PROJECT TITLE 사업명  
미수관 전기설비 도면

NAME OF DRAWING 도면명  
1층 전등설비 평면도

DRAWING NO. 도면번호  
EE - 04

NO.번		DESCRIPTION 내용	DATE날짜	APPR.수인
REVISIONS 수명				
"세로운세기 세로운관남" <b>HAN NAM</b> 관남대학교				
PROJECT TITLE 사업명				
미술관 전기설비 도면				
NAME OF DRAWING 도면명				
1층 전열및간선설비 평면도				
DATE 일자	DESIGNED BY 설계			
2005. 11.				
SCALE 축적	CHECKED BY 심사			
A3 : 1/200				
DRAWN BY 제도	APPROVED BY 승인			
DRAWING NO. 도면번호				
EE - 07				
FILE NAME	SHEET NO. 시트번호

1층 전등설비 평면도(변경전)  
 축척 : A1:1/100, A3:1/200

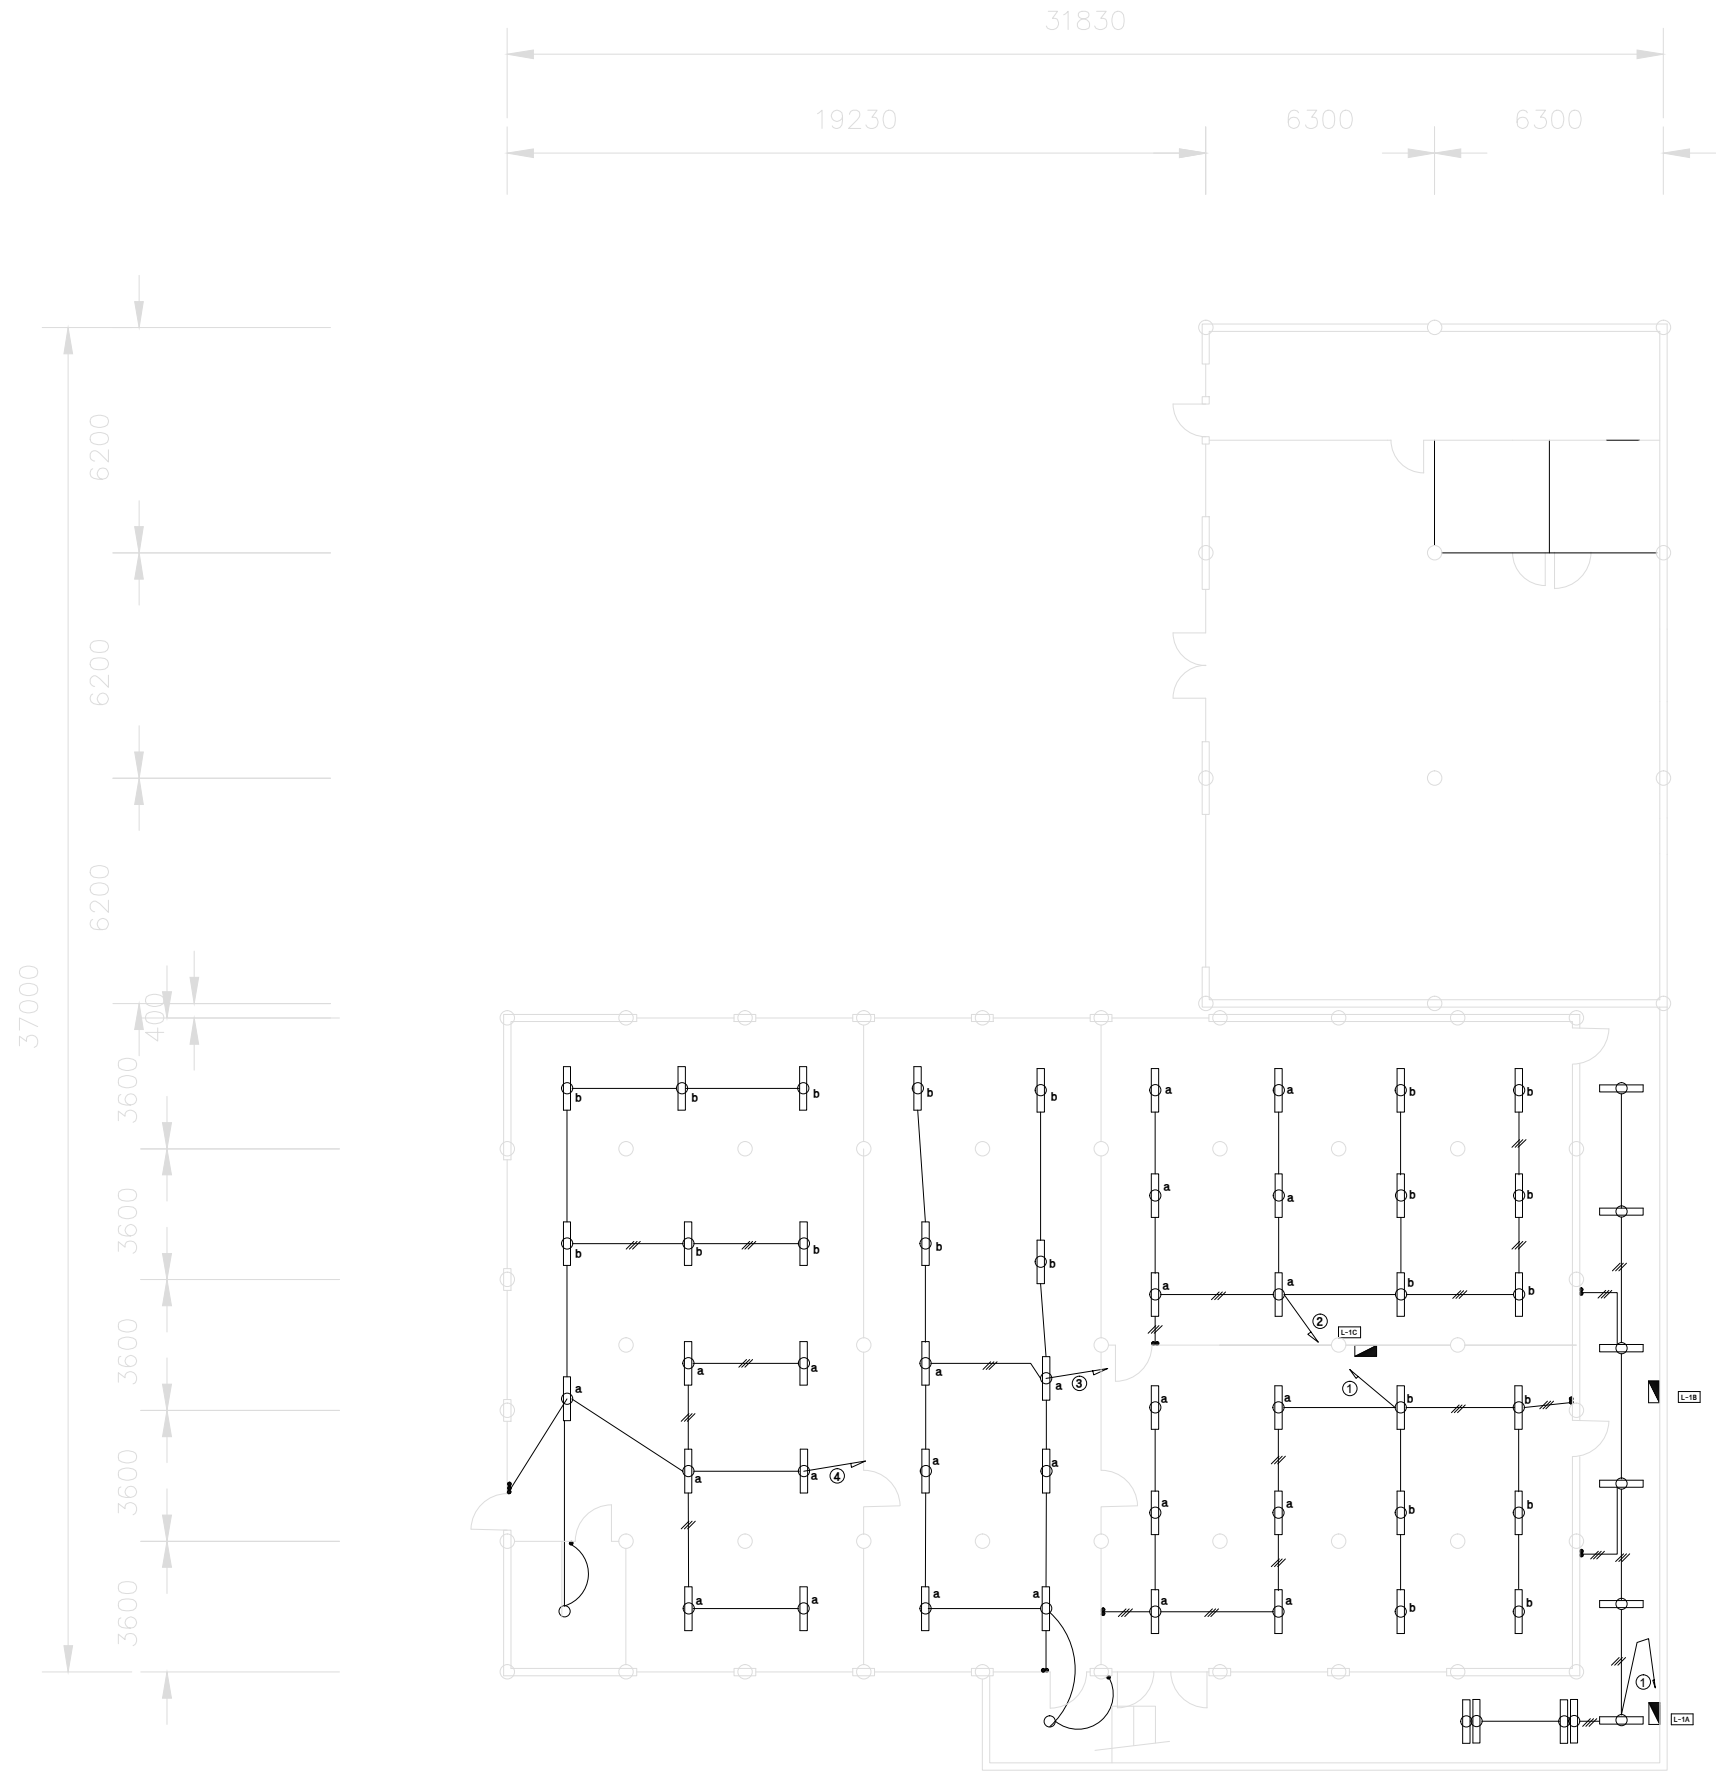
1. 등기구 재사용, 배선배관만 재구성
2. 1회로 추가로 L-1C ELB1개 신규추가
3. 전등 모든 배선은 L-1C인출
4. 1층은 노출전장이므로 비관으로 배관마감처리

2층 전등설비 평면도(변경후)  
축척 : A1:1/100, A3:1/200

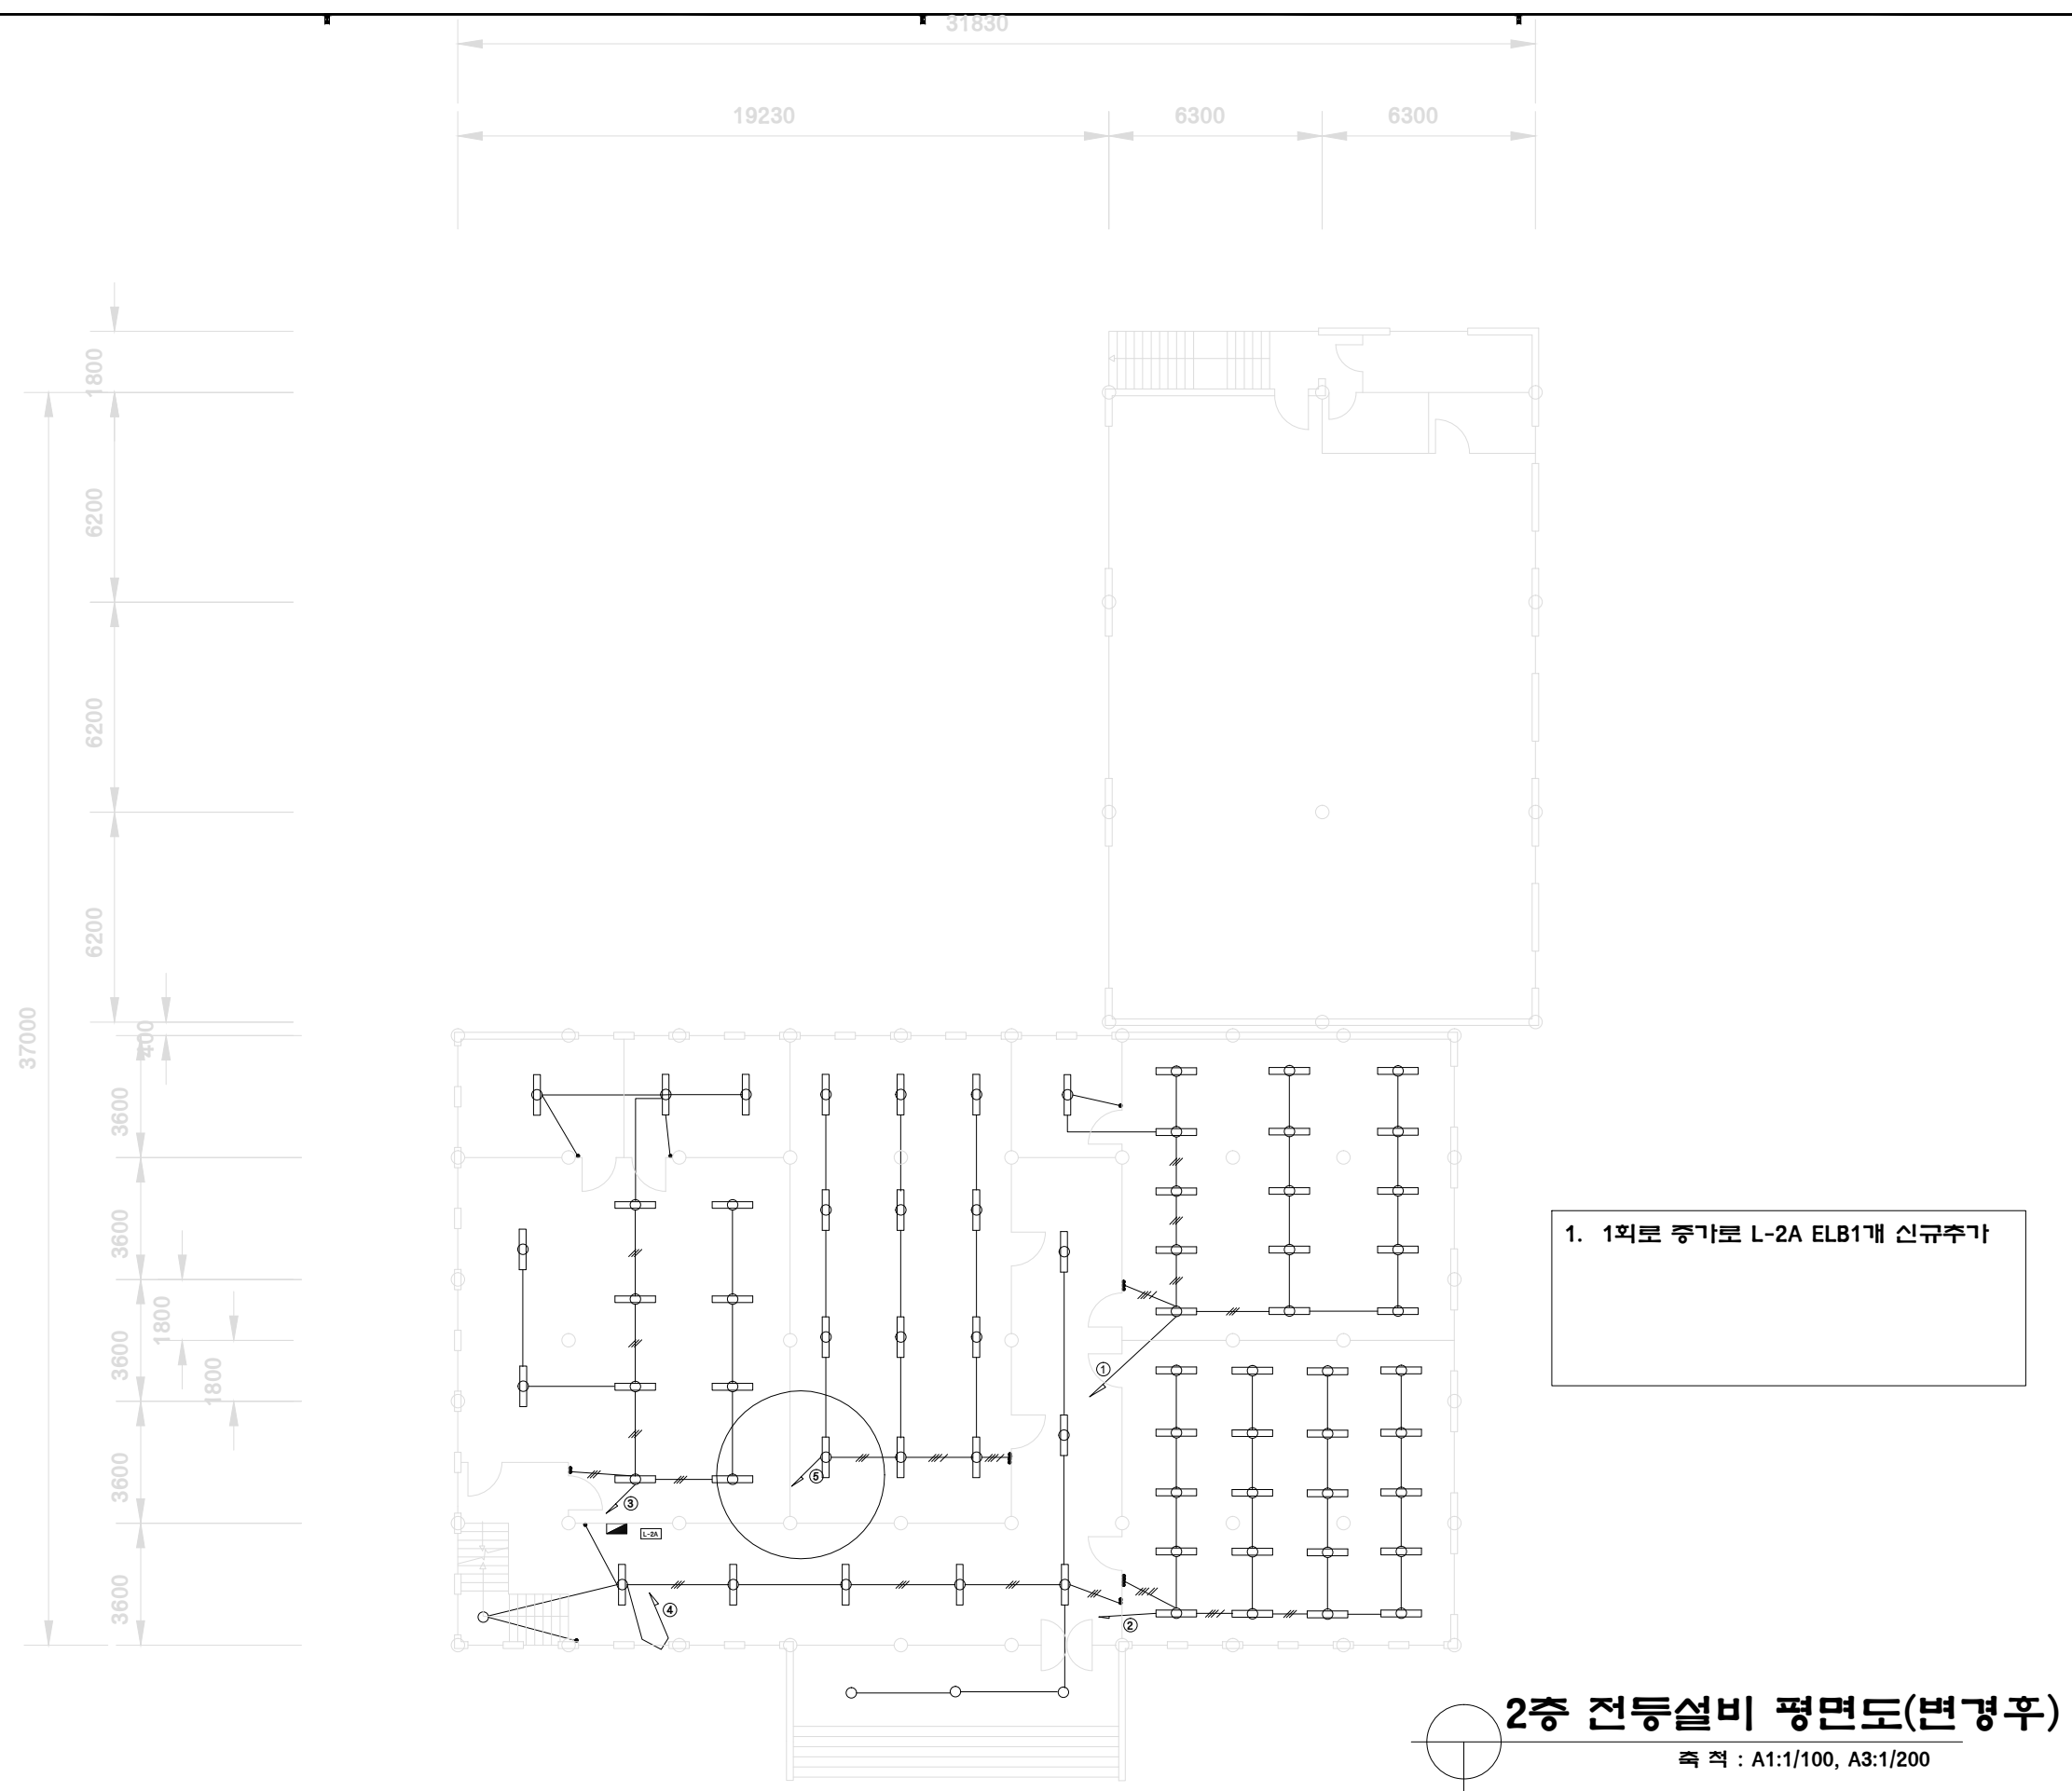
1. 1회로 추가로 L-2A ELB1개 신규추가

**1층 전열및간선설비 (변경후)**  
 축적 : A1:1/100, A3:1/200

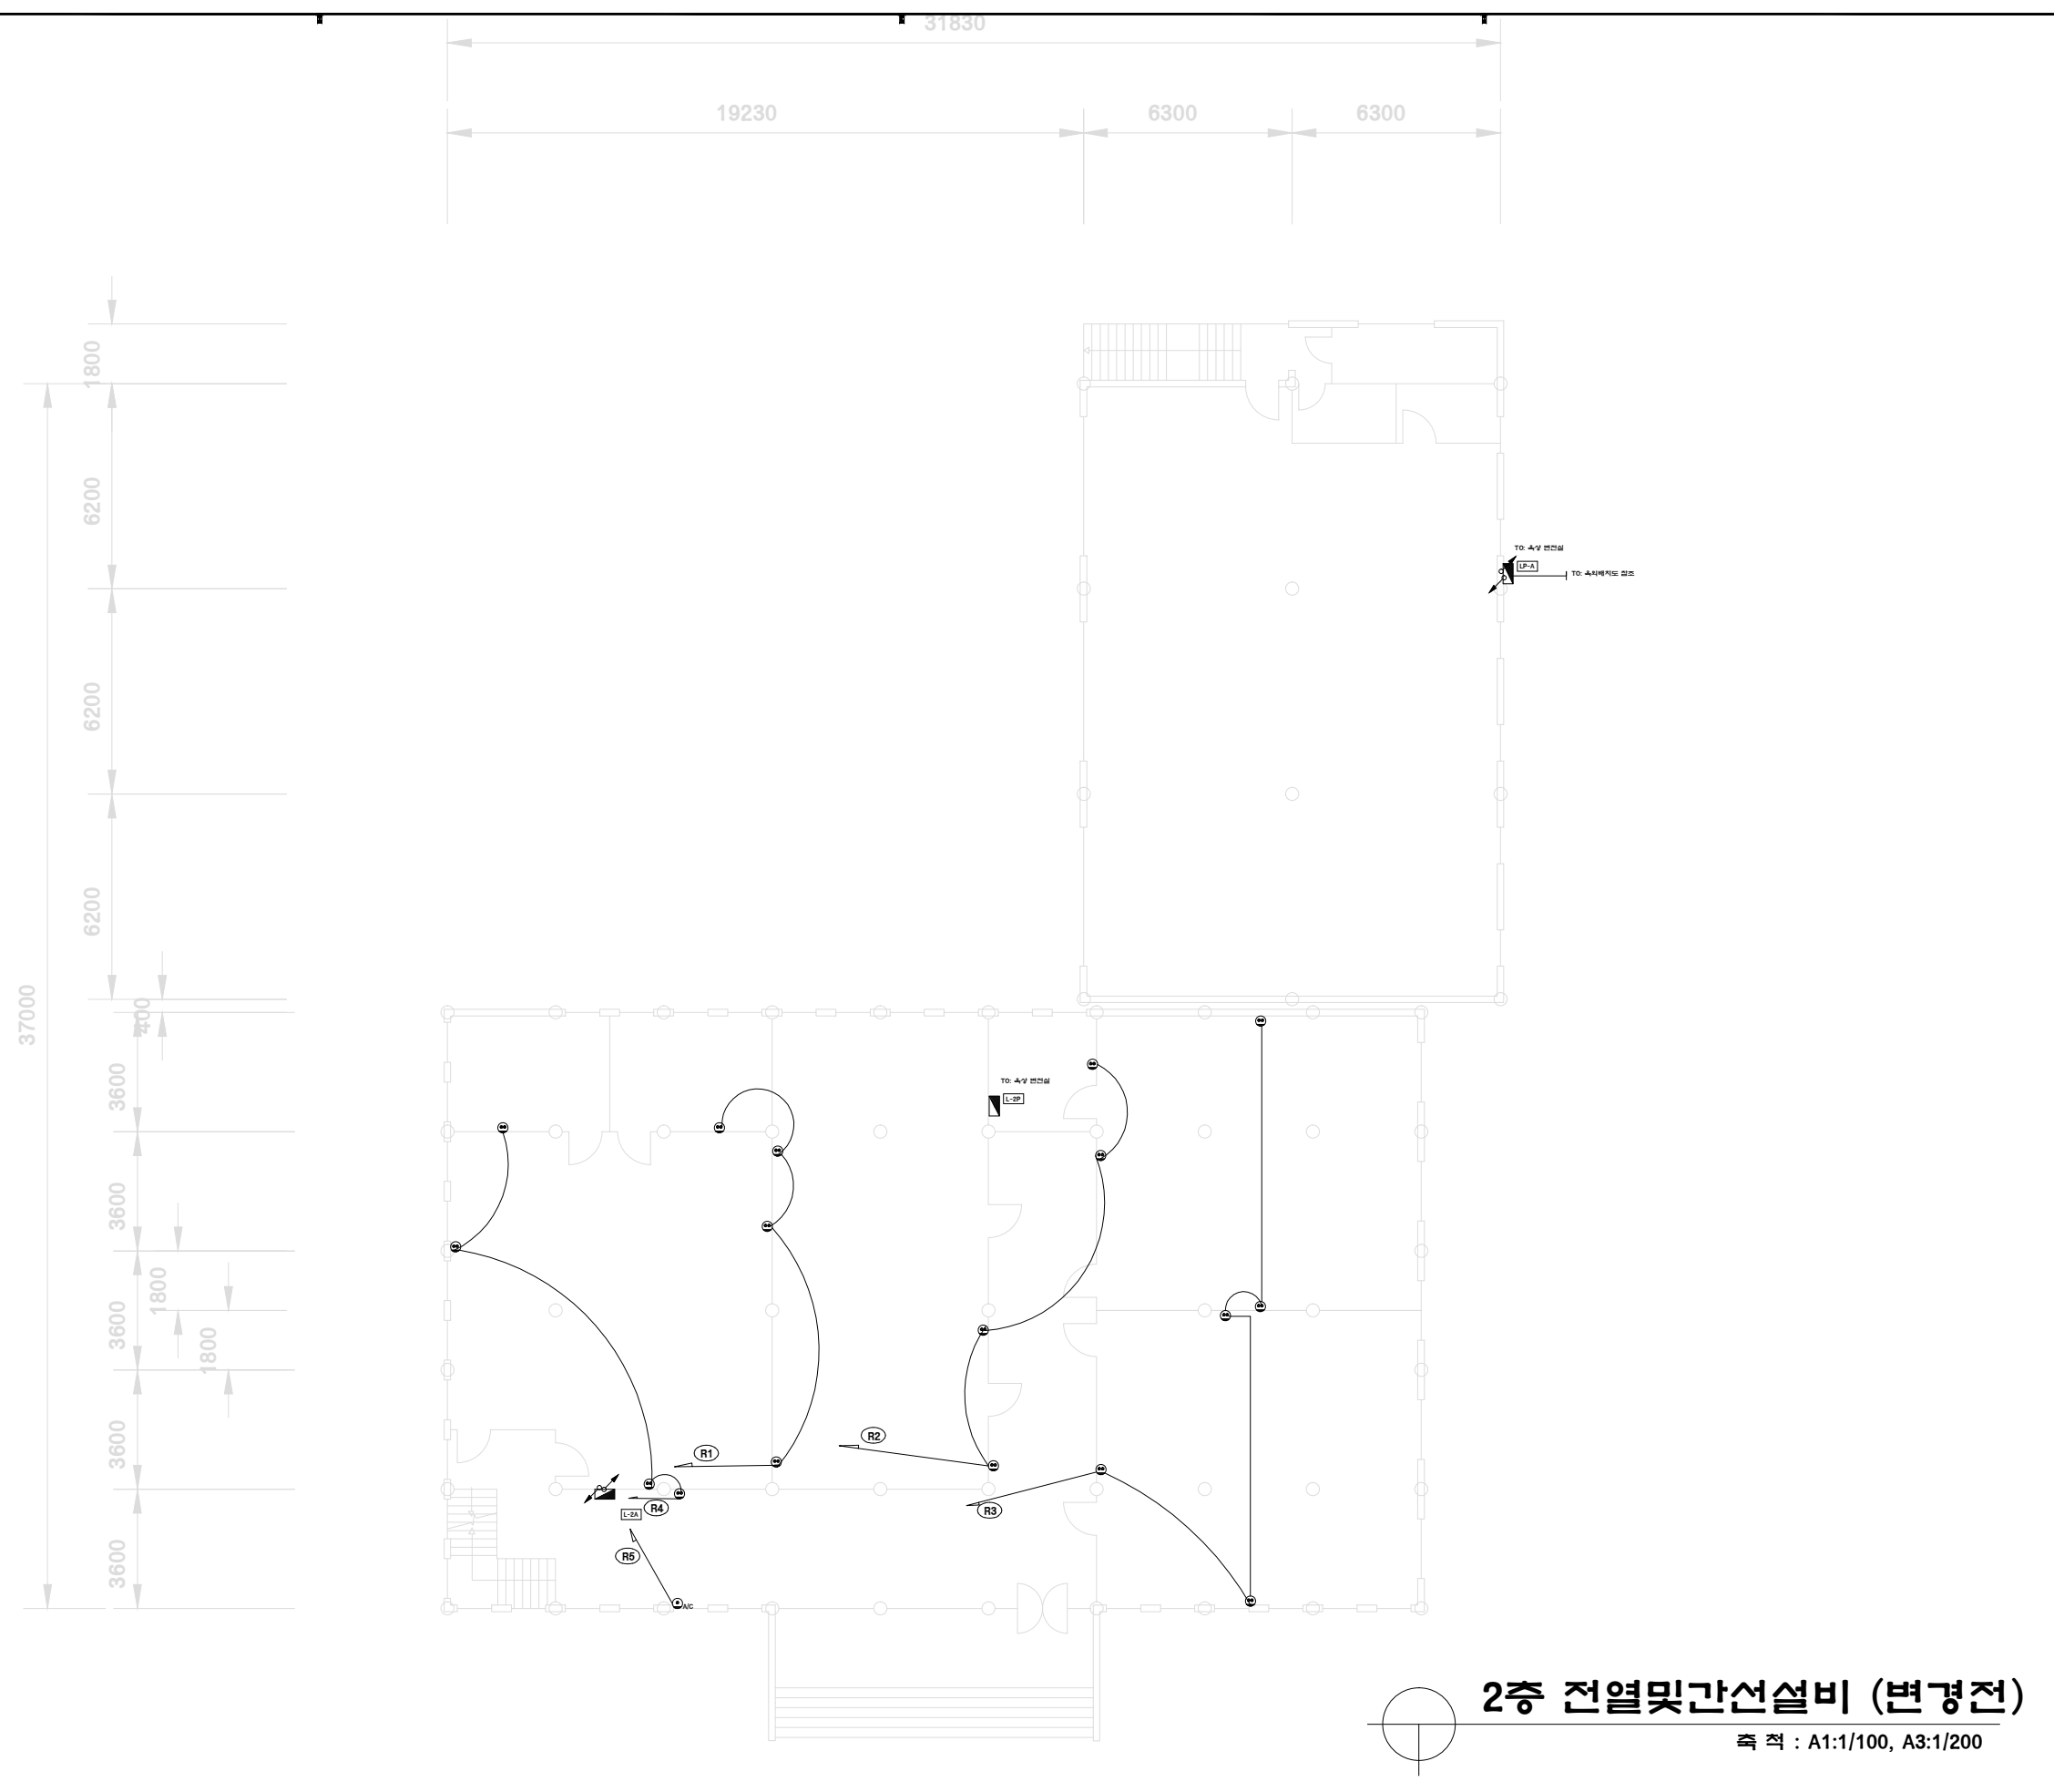
1. L-1M판넬 신설
2. 벽체구조변경으로 전열이설공사
3. 노출벽면이므로 비관으로 배관마감처리
4. L-1A CT계량기 설치(메인 150A)
